*Ministero dell' Ambiente
e della Tutela del Territorio e del Mare*

Ex DVA - DIVISIONE II – SISTEMI DI VALUTAZIONE AMBIENTALE

OGGETTO:[ID_VIP: 5219] Progetto di modifica e variante in adeguamento tecnico della banchina per rimessaggio imbarcazioni in loc. Cala Saccaia - zona industriale di Olbia. Valutazione Preliminare ai sensi dell'art. 6, c. 9, del D.Lgs. 152/2006. Nota Tecnica.

Figura 3 – Comparazione di variante

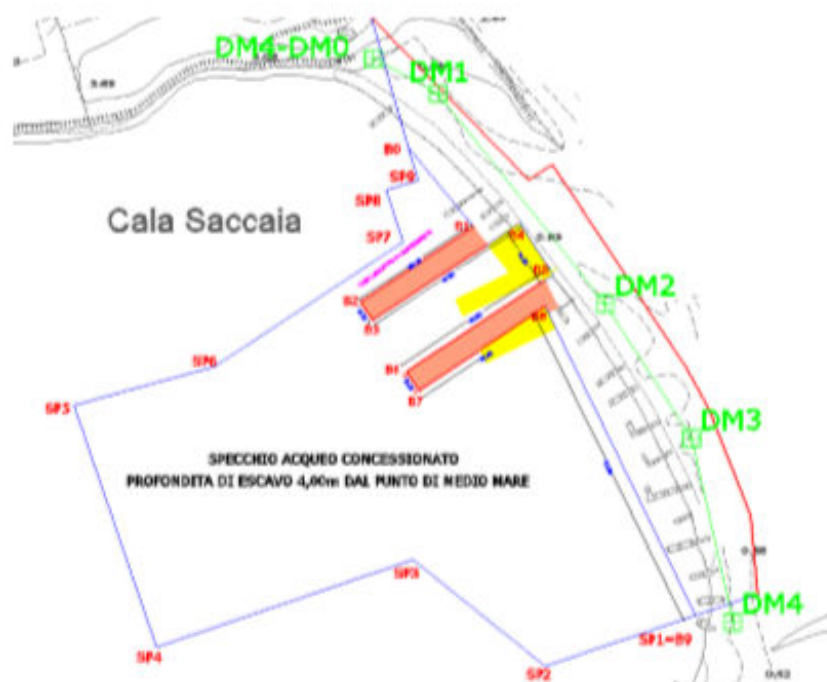
Il Proponente riscontra che i volumi di escavo previsti sia nello specchio acqueo che nella area litorale sono quelli determinati dal piano quotato e corrispondenti all'istanza fatta il 27.01.2012. Inoltre evidenzia che il profilo della banchina ed il suo sviluppo lungo la battigia così come la sua dimensione restano esattamente uguali a quelli di progetto dei provvedimenti originari autorizzati, come mostrato nella figura sottostante.

- vengono sostanzialmente raddoppiate le dimensioni della banchina suddivisa in due segmenti divisi dal bacino di invaso;
- l'intero specchio acqueo antistante il banchinamento sarà oggetto di escavo con raggiungimento della quota max nella parte centrale di – 4,00 metri.

- pur sussistendo un minore impatto ambientale dal punto di vista paesaggistico, conseguente all'eliminazione della gru sostituita da un Travel Lift semovente, l'aumento delle dimensioni della banchina e dello scivolo di alaggio, potrebbe comportare degli impatti significativi e negativi su altre componenti ambientali, a causa del maggior numero di materiali escavati e successivamente movimentati.

Per quanto sopra esposto, si ritiene che per il progetto in valutazione, ovvero *“Progetto di modifica e variante in adeguamento tecnico della banchina per rimessaggio imbarcazioni in loc. Cala Saccaia - zona industriale di Olbia”*, non si possano escludere impatti ambientali significativi e negativi rispetto a quelli già valutati nel 2012 e che pertanto lo stesso debba essere più opportunamente valutato nell'ambito di una procedura di Verifica di Assoggettabilità a VIA, ai sensi dell'art. 19 del D. Lgs. 152/2006 e ss.mm.ii.
